改善箇所説明図

改善の内容

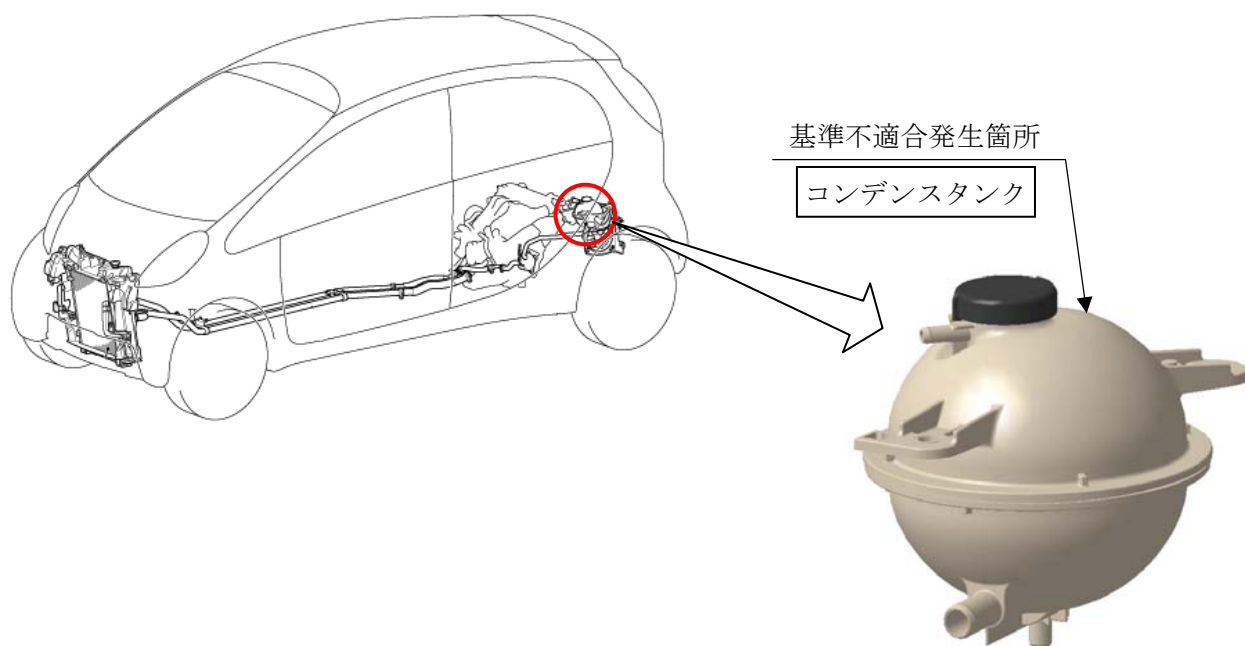
エンジン冷却系のコンデNSTANK（冷却水内の気泡を分離するための装置）において、エンジンを高回転で運転すると、気水分離機能が適切に働かず、冷却水が溢れ出ることがある。繰り返し冷却水が溢れ出し、冷却水が不足したまま使用すると、オーバーヒートが発生し、最悪の場合、エンストして再始動できなくなるおそれがある。

全車両、コンデNSTANKを対策品に交換する。

注：図中の 内は、交換する部品を示す。

識別：助手席ドアチェック取付けボルト(下側)の頭部に、白または黄色のペイントを塗布する。
